**PROJET DE PETITE IRRIGATION – RUWANMOU**

**APPUI AU PPI RUWANMOU DANS LE CADRE DES PROJETS  
D'INFRASTRUCTURES MARCHANDES – PHASE APS**

**Aide mémoire de mission  
29 juin 2015**

Map 1 : PLAN DE MASSE DE LA PLATEFORME DE DOGUERAOUA ET RECOMMANDATIONS (EN COULEURS)

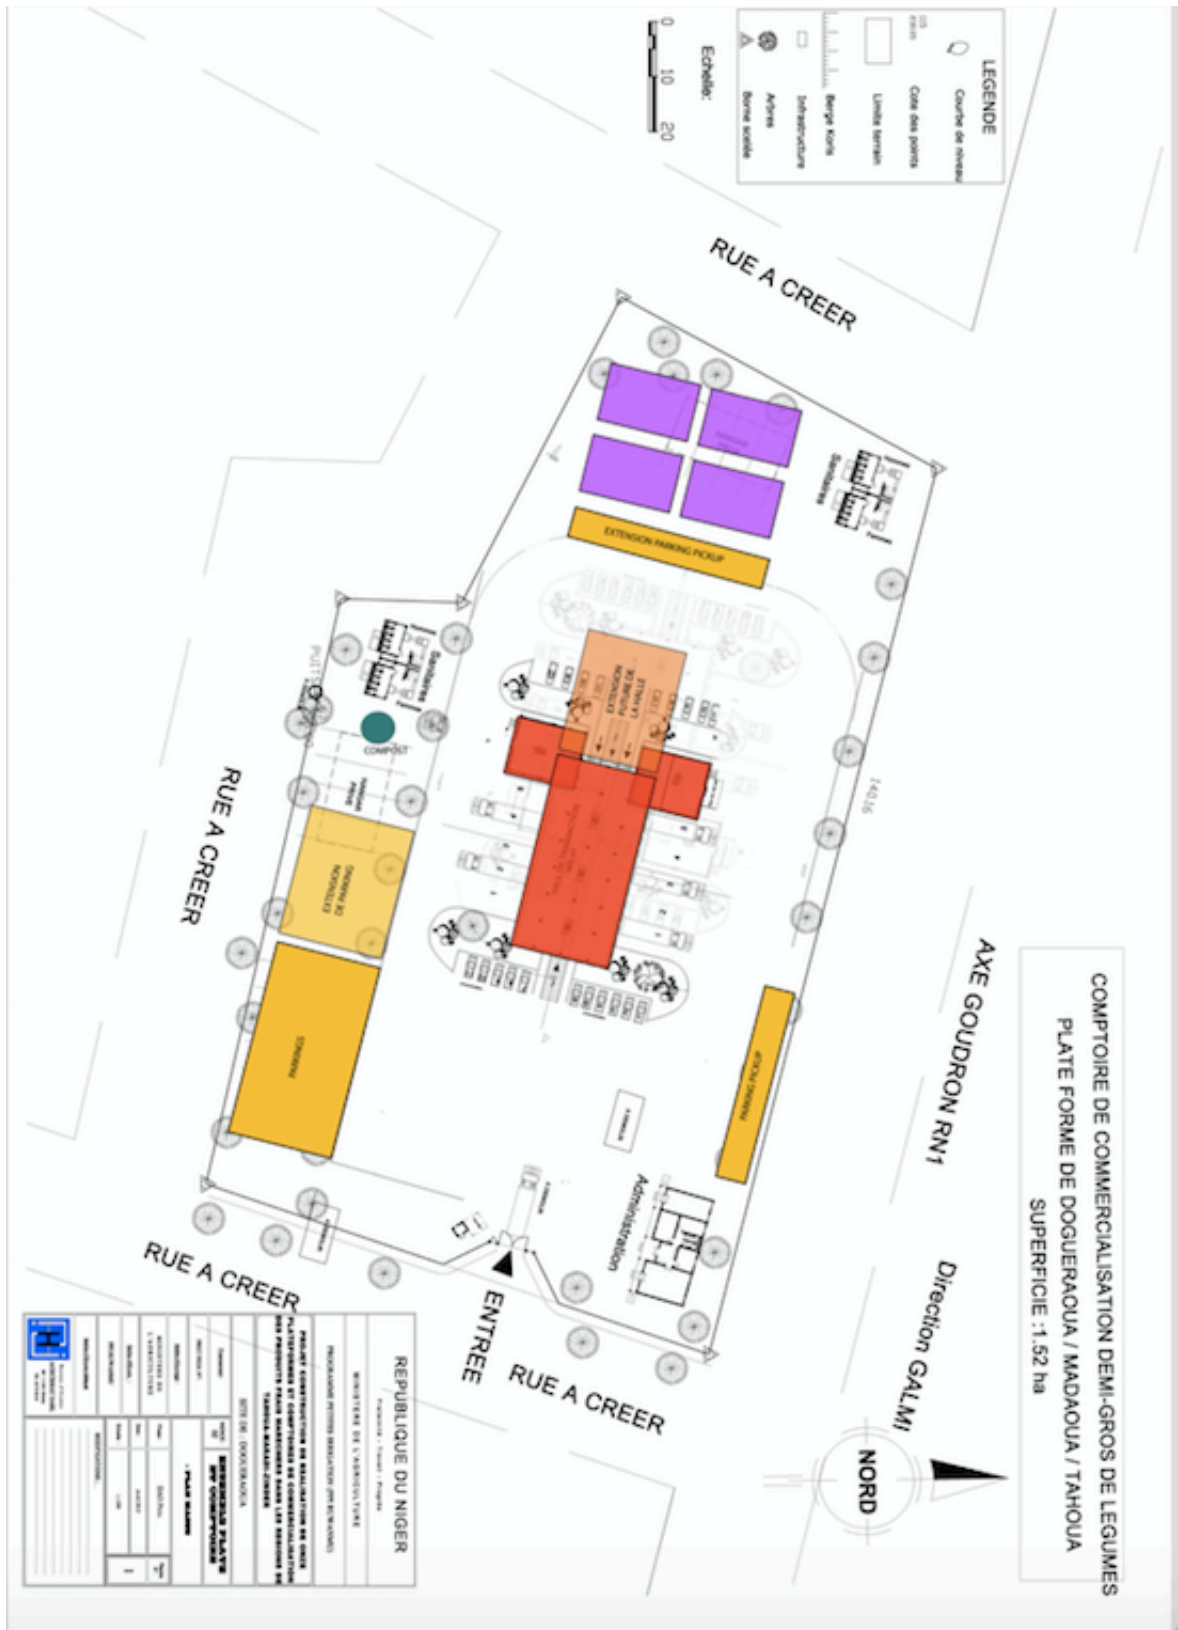
<p><b>Recommandations sur le plan de masse : <u>Attention le plan serait inversé</u></b></p> <p>Revoir l'implantation de la halle de manière à permettre une extension de celle-ci à l'avenir.</p> <p>Déplacer le parking de camions pour faciliter l'extension, Revoir ou annuler les quais d'embarquement de stockages temporaires.</p> <p>Alignement de hangars privés</p> <p>Préciser l'emplacement pour le compost (méthode traditionnelle)</p>

Map 6 : PLAN DE MASSE DE LA PLATEFORME DE KEHEHE ET RECOMMANDATIONS (EN COULEURS)

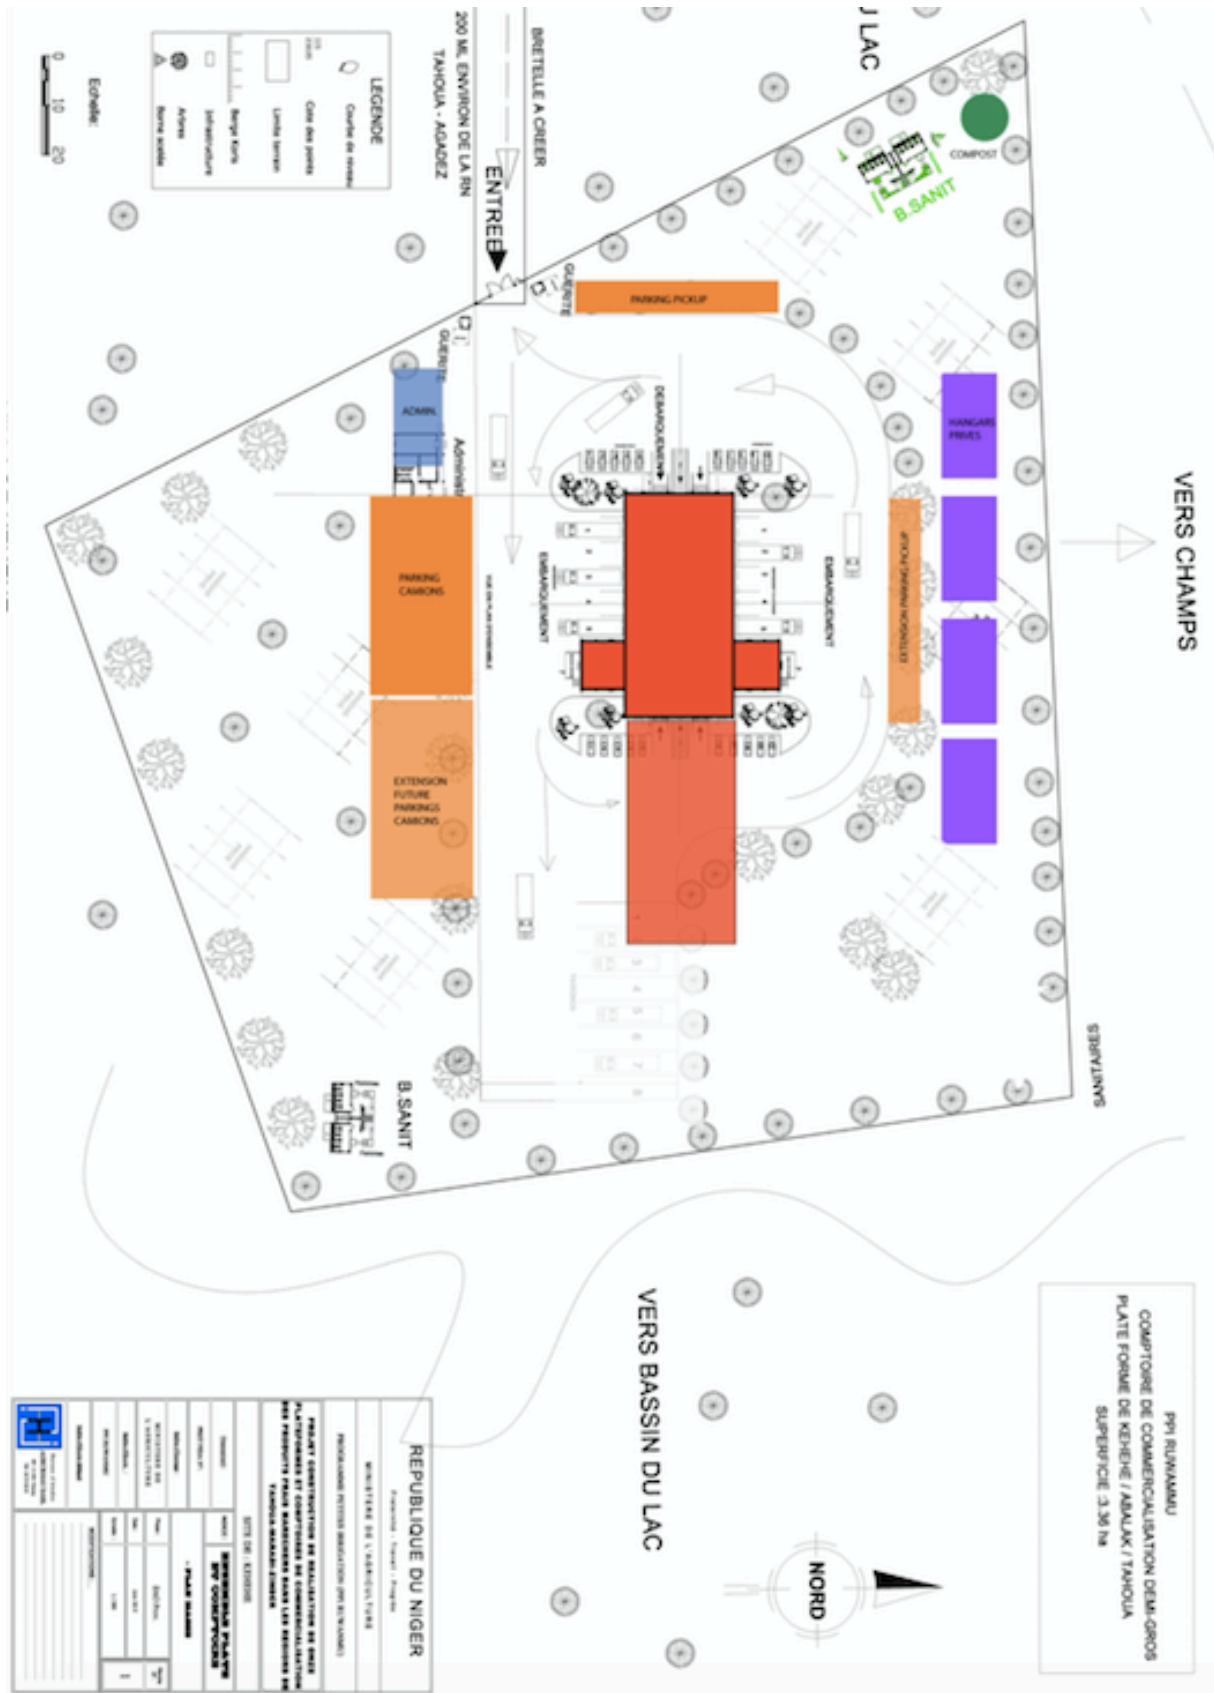
<p><b>Recommandations sur le plan de masse :</b></p> <p>Déplacer les parkings de camions pour permettre l'extension future de la halle</p> <p>Préciser l'extension future de la halle et l'extension des parkings (camions et pickups)</p> <p>Préciser parkings de pickup (besoins actuels)</p> <p>Déplacer le bloc administratif pour aligner le parking de camions à la halle</p> <p>Déplacer un bloc sanitaire vers l'angle nord-ouest du site</p> <p>Aligner les emplacements de hangars privés du côté nord du site, face à la halle.</p> <p>Préciser l'emplacement pour le compost (méthode traditionnelle)</p>

Map 7 : PLAN DE MASSE DE LA PLATEFORME DE AWILLIKISS ET RECOMMANDATIONS (EN COULEURS)

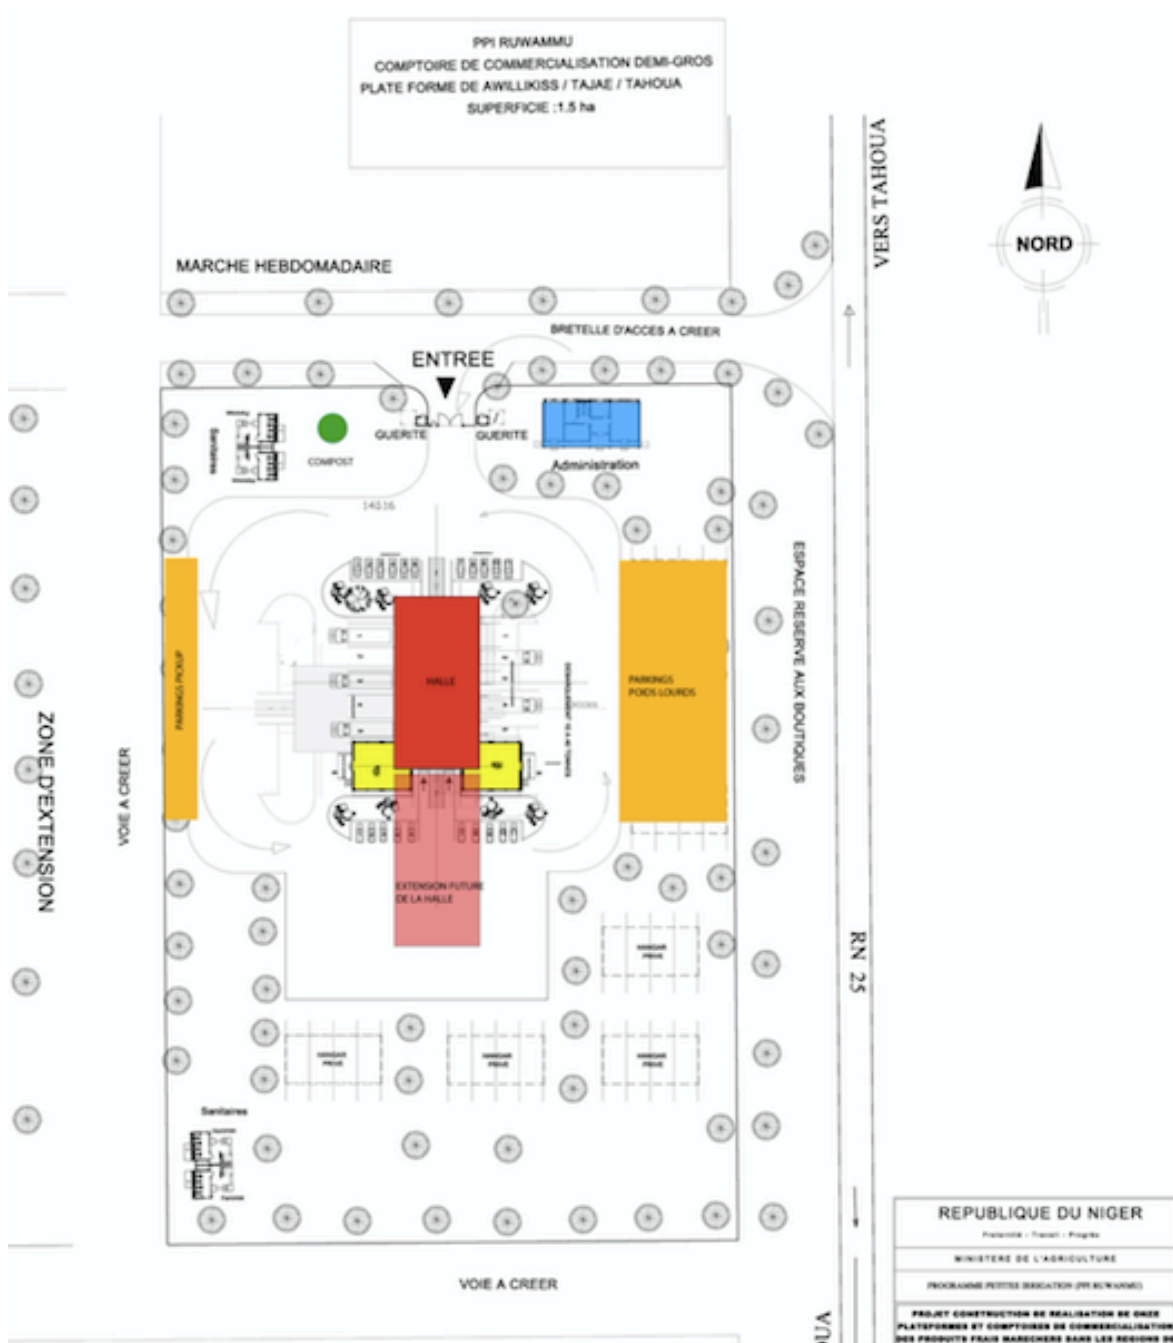
Modifier l'orientation de la halle (nord-sud) pour permettre une extension future de celle-ci. Faire de tests d'ensoleillement de la halle pour dimensionner la toiture et protéger du soleil les produits.

Déplacer les parkings de camions pour permettre l'extension future de la halle.

Préciser l'extension future de la halle et l'extension des parkings (camions et pickups)

Préciser parkings de pickup (besoins actuels).

Orienter le bloc administratif est-ouest pour diminuer l'ensoleillement de la façade principale.

Préciser l'emplacement pour le compost (méthode traditionnelle)

Map 8 : PLAN DE MASSE DE LA PLATEFORME DE GOUNDOU ET RECOMMANDATIONS (EN COULEURS)

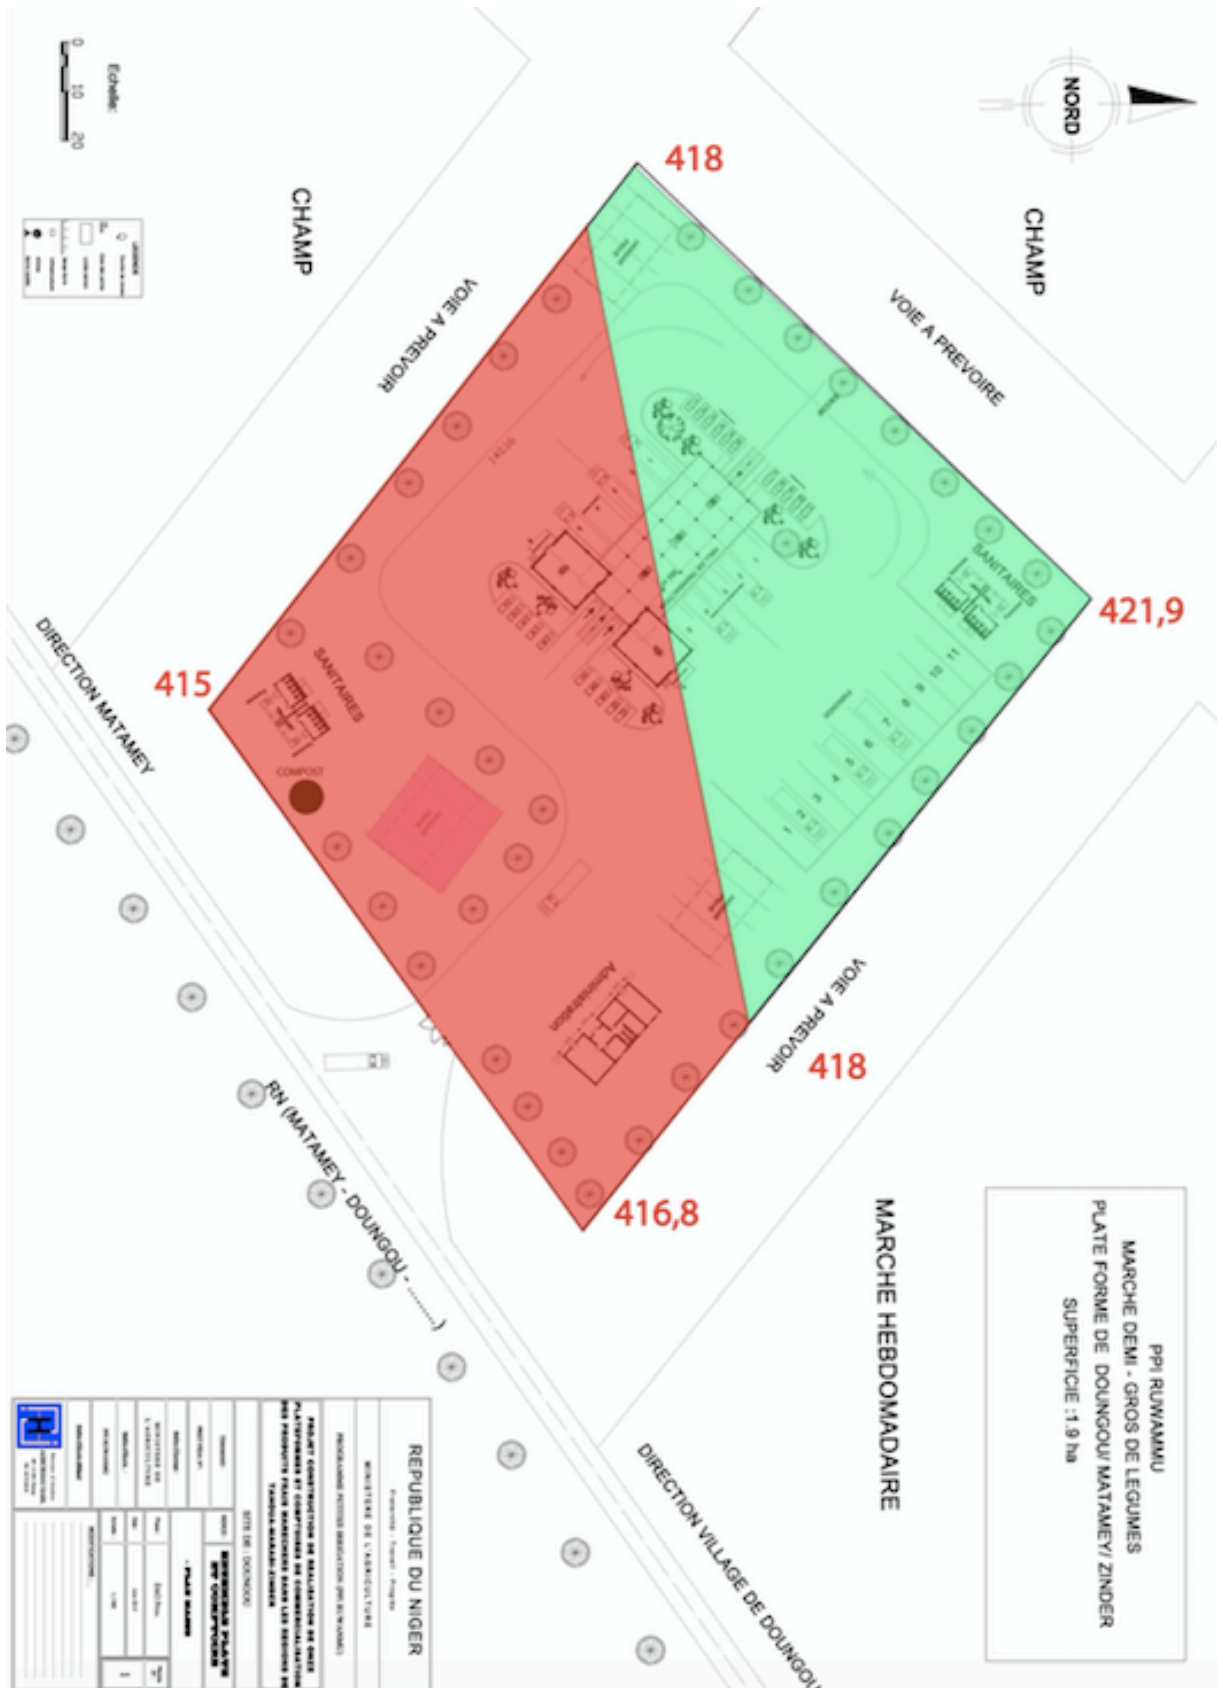
<p><b>Recommandations sur le plan de masse :</b></p> <p>Le site choisi présente des contraintes fortes de pente comprise entre les cotes 416 et 420 en moyenne, avec un pic à 422 au nord.</p> <p>L'implantation de l'ensemble doit être revu afin de prendre en compte la topographie du site. Cependant, une vérification rapide nous permet de constater que les aménagements nécessaires (murs de soutènement et drainage) augmenteront le couts des travaux. La superficie utile du terrain ne satisfait pas les besoins de surfaces (halle de transactions et parkings</p>
